**GEMEINDERAT**

## **Bebauungsplan Kernzone Winkel Unerledigte oder nur teilweise erledigte Einsprachen**

Beilage zum Bericht und Antrag Nr. 1560  
an den Einwohnerrat Horw

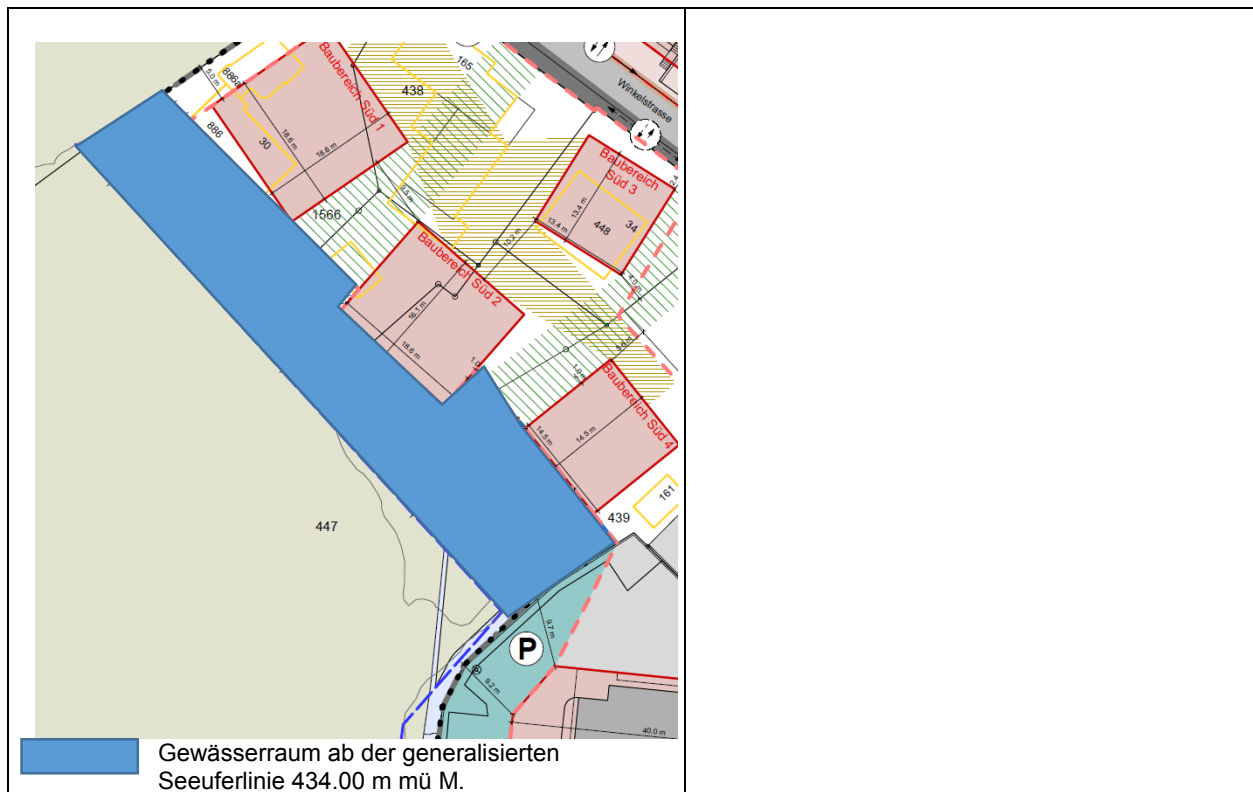
<b>Antrag 1</b> In den Sonderbauvorschriften seien Massnahmen zum Schutz des Rieds, der Amphibien und der Vögel festzuhalten.
--	--

Die vorgesehenen Massnahmen im Bebauungsplan und in den Sonderbauvorschriften sind ausreichend. Weiteres ist auf Stufe Baugesuch zu regeln.

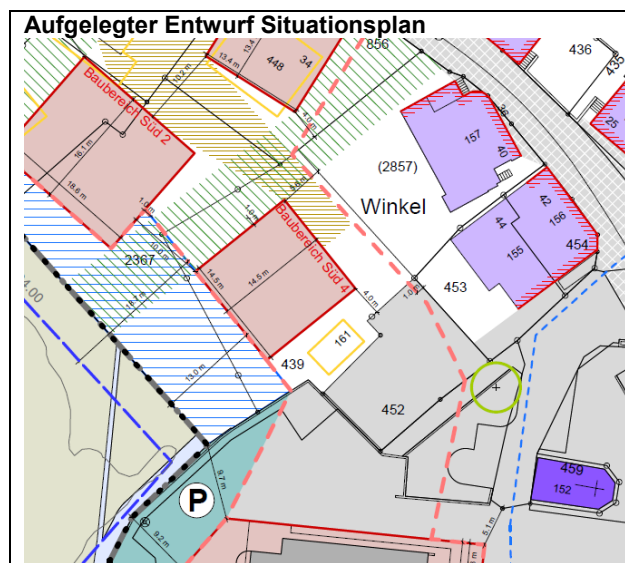
<p><b>Aufgelegter Entwurf Sonderbauvorschriften</b></p> <p>Art. 18 Freihaltebereiche</p> <p>1 Die im Situationsplan eingetragenen Freihaltebereiche dienen der Erhaltung der Sichtbeziehungen von der Winkelstrasse zum Steinibachried.</p>	<p><b>Antrag 2</b></p> <p>Der freie Durchblick von der Winkelstrasse zum Steinibachried sei zu gewähren. Art. 18 Abs. 2 sei zu ergänzen; ... <i>im Freihaltebereich sind Parkierungen und hohe Bepflanzungen (Sträucher, Bäume) nicht zulässig.</i></p>
---	---

2 Die Freihaltebereiche sind von oberirdischen Anlagen, welche die Sichtbeziehungen zum Steinibachried beeinträchtigen, freizuhalten.

3 Im Baubereich Nord sind über dem Sockelgeschoss zwei Freihaltebereiche mit mindestens 8 m Breite oder ein Freihaltebereich von mindestens 12 m Breite von Bauten und Anlagen freizuhalten.

Die Bestimmungen in Art. 18 SBV werden als ausreichend angesehen, um die Sichtbeziehungen zum Ried zu gewährleisten. In Abs. 2 werden oberirdische Anlagen, darunter fallen Parkierungsanlagen, die die Sichtbeziehung beeinträchtigen könnten, verboten. Weiter ist zu berücksichtigen, dass im Zonenplan B die Aussichtslogen bezeichnet sind. An der Winkelstrasse gibt es keine Aussichtsloge.

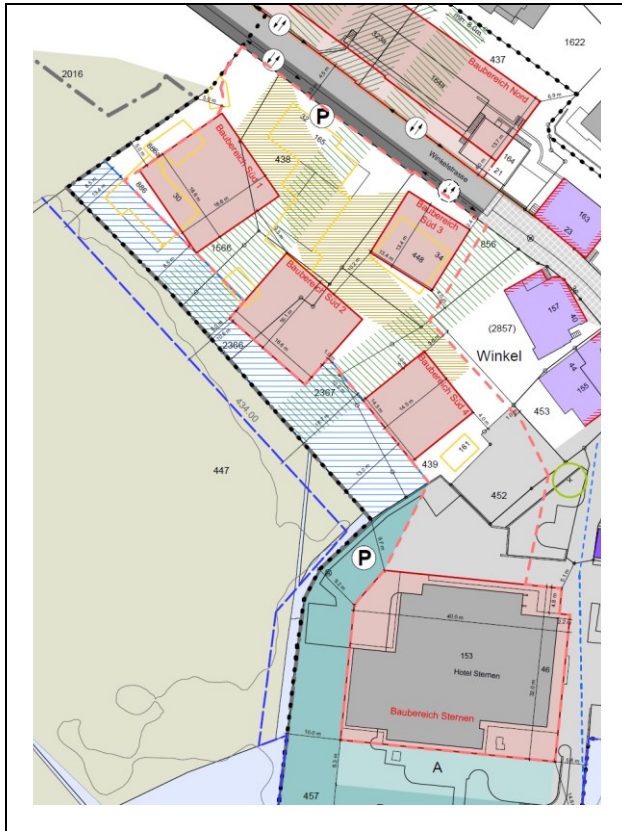
<p><b>Aufgelegter Entwurf Sonderbauvorschriften</b> Art. 18 Freihaltebereiche</p> <p>1 Die im Situationsplan eingetragenen Freihaltebereiche dienen der Erhaltung der Sichtbeziehungen von der Winkelstrasse zum Steinibachried.</p> <p>2 Die Freihaltebereiche sind von oberirdischen Anlagen, welche die Sichtbeziehungen zum Steinibachried beeinträchtigen, freizuhalten.</p> <p>3 Im Baubereich Nord sind über dem Sockelgeschoss zwei Freihaltebereiche mit mindestens 8 m Breite oder ein Freihaltebereich von mindestens 12 m Breite von Bauten und Anlagen freizuhalten.</p>	<p><b>Antrag 5</b></p> <p>Die einzelnen Baubereiche Süd seien so zu platzieren, dass grosszügige Durchblicke aufs Ried gegeben sind. Diese Durchblicke seien durch entsprechend grosse Freihalteflächen und mit den erforderlichen Vorschriften zu gewährleisten.</p>
---	---

Die Baubereiche sind bezüglich der Durchblicke für die Neuauflage nochmals überarbeitet worden und noch optimaler platziert (Stellung, Ausrichtung, etc.). Die Durchblicke wurden vergrössert. Weiter ist festzuhalten, dass an dieser Lage keine Aussichtslage gemäss Zonenplan B vorhanden ist. Die Regelungen zur Erhaltung von Sichtbeziehungen im Bebauungsplangebiet sind mit den definierten Freihaltebereichen in Art. 18 Abs. 1 gewährleistet. Weitere Einschränkungen sind nicht vorgesehen.

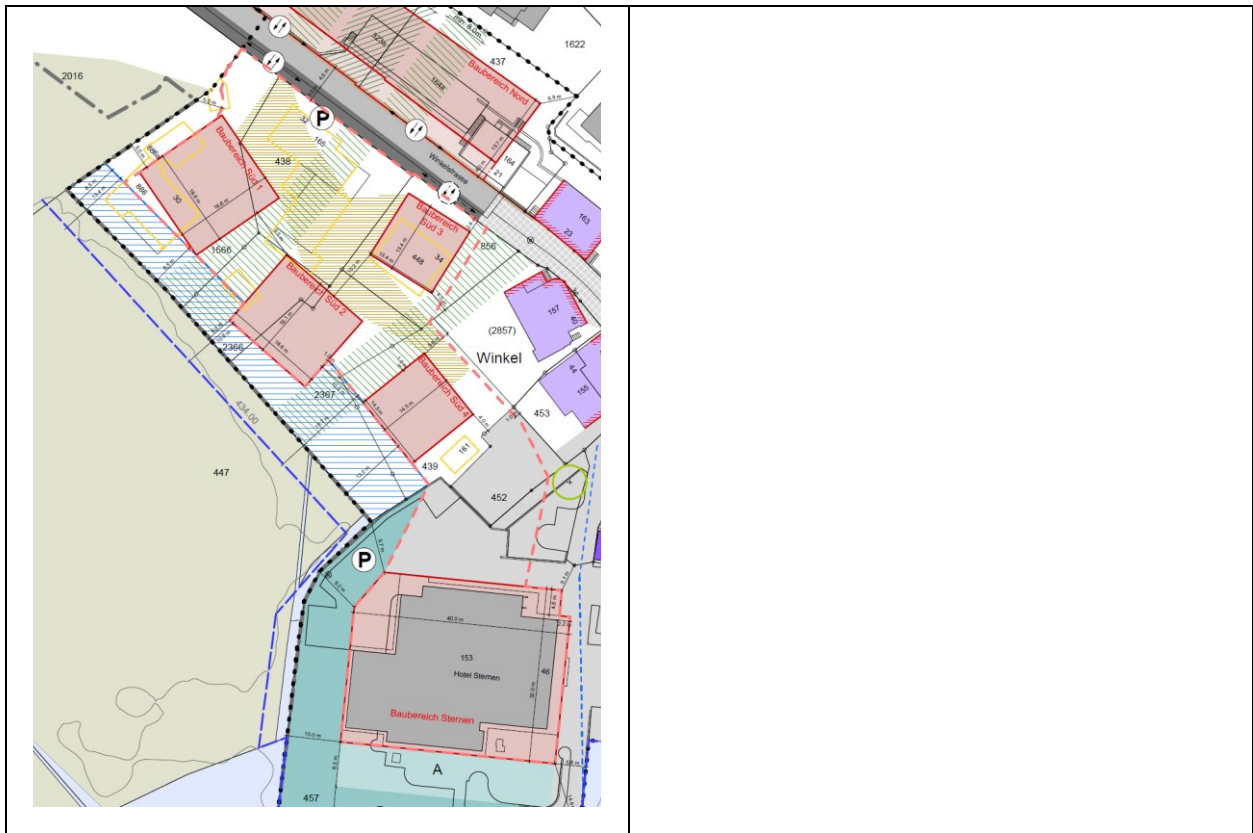
<p><b>Antrag 4</b></p> <p>Die einzelnen Baubereiche Süd seien so zu platzieren, dass grosszügige Durchblicke aufs Ried gegeben sind. Diese Durchblicke seien durch entsprechend grosse Freihalteflächen und mit den erforderlichen Vorschriften zu gewährleisten.</p>
--	---

Die Baubereiche sind bezüglich der Durchblicke für die Neuauflage nochmals überarbeitet worden und noch optimaler platziert (Stellung, Ausrichtung, etc.). Die Durchblicke wurden gegenüber dem Wettbewerbsprojekt vergrössert. Auch heute ist die Aus- und Durchsicht aufgrund der Bebauung und dichten Bestockung nur sehr beschränkt vorhanden. Die Höhe der geplanten Gebäude bringt für die Öffentlichkeit, die Spaziergänger auf der Winkelstrasse, bezüglich der Aussicht keine Einschränkungen. Weiter ist festzuhalten, dass an dieser Lage keine Aussichts-lage gemäss Zonenplan B vorhanden ist. Die Regelungen zur Erhaltung von der Sichtbeziehungen im Bebauungsplangebiet sind mit den definierten Freihaltebereichen in Art. 18 Abs. 1 gewährleistet. Weitere Einschränkungen sind nicht vorgesehen.

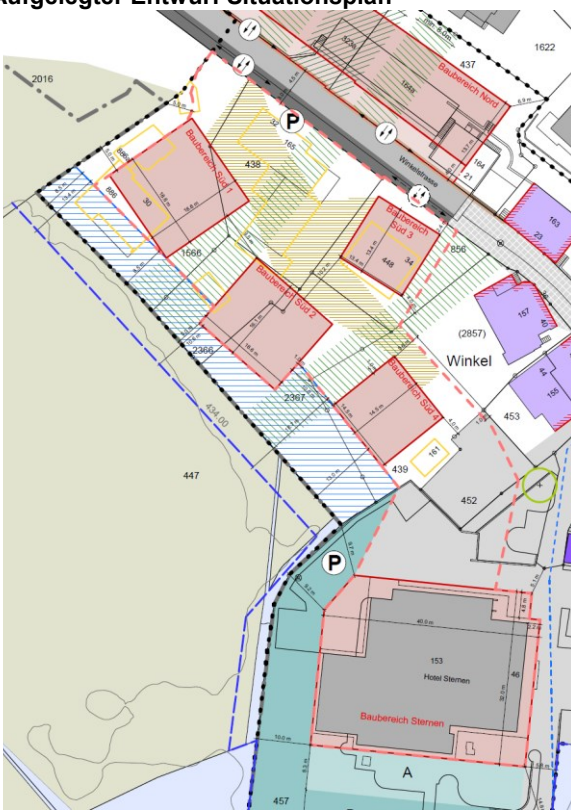
<p><b>Antrag 6</b> Die einzelnen Baubereiche Süd seien so zu platzieren, dass grosszügige Durchblicke aufs Ried gegeben sind. Diese Durchblicke seien durch entsprechend grosse Freihalteflächen und mit den erforderlichen Vorschriften zu gewährleisten.</p>
--	--

Die Baubereiche sind bezüglich der Durchblicke für die Neuauflage nochmals überarbeitet worden und noch optimaler platziert (Stellung, Ausrichtung, etc.). Die Durchblicke wurden gegenüber dem Wettbewerbsprojekt vergrössert. Auch heute ist die Aus- und Durchsicht aufgrund der Bebauung und dichten Bestockung nur sehr beschränkt vorhanden. Die Höhe der geplanten Gebäude bringt für die Öffentlichkeit, die Spaziergänger auf der Winkelstrasse, bezüglich der Aussicht keine Einschränkungen. Weiter ist festzuhalten, dass an dieser Lage keine Aussichts-lage gemäss Zonenplan B vorhanden ist. Die Regelungen zur Erhaltung von der Sichtbeziehungen im Bebauungsplangebiet sind mit den definierten Freihaltebereichen in Art. 18 Abs. 1 gewährleistet. Weitere Einschränkungen sind nicht vorgesehen.

### Plan

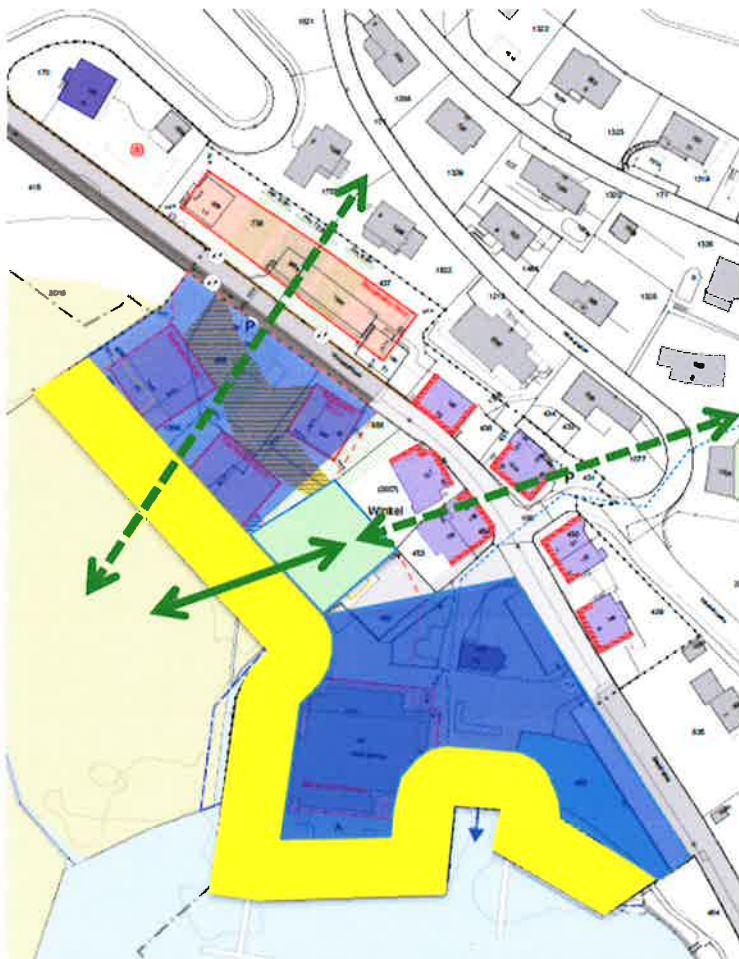
1.1. Der BP verzichtet auf den Baubereich Süd 4, zugunsten eines Grünbereichs (s. Plan) mit folgender Zweckbestimmung (neuer Artikel 8a in den Sonderbauvorschriften):

1.2. Der BP zeigt mögliche Verbindungskorridore zu Hangbiotopen von Amphibien auf (s. Plan).

### **2. Freihaltung eines 15 m breiten Schutzgürtels (gemessen ab der – von uns an sich bestrittenen – idealisierten 434 müM-Linie im Bereich des Rieds und der effektiven 434 müM Uferlinie im Bereich des Sees) von ober- und unterirdischen Bauten (s. Plan).**

- 3.1. Im Baubereich Süd sieht der BP unterirdische Bauten nur ausserhalb des oben beschriebenen Schutzgürtels und nur im Areal vor, das in und zwischen den teilweise zu verändernden Baubereichen Süd 1-3 liegt (s. Plan).
- 3.2. Der BP beschränkt die Anzahl der unterirdischen Parkplätze auf die – gemäss Parkplatzreglement – von den Baubereichen Süd 1-3 minimal benötigte Anzahl und realisiert sie auf der kleinstmöglichen Fläche.
- 3.3. Eine zweite Tiefgarage im Teil des BP-Gebiets südlich des neuen Grünbereichs (gemäss Art. 8a) darf den nach Art. 13a von der Gemeinde festzulegenden Gesamtplan nicht einträchtigen.

- Von Bauten und Anlagen freizuhaltende Zone
- Tiefgaragen: Maximal möglicher Baubereich (BB) in den Baubereichen Süd 1-3 und denkbarer BB südlich des Grünbereichs, der den nach Art. 13a von der Gemeinde festzulegenden Gesamtplan aber nicht beeinträchtigen darf.
- Grünbereich gemäss Art. 8a
- Engräumige Vernetzung
- Grossräumige Vernetzung schematisch
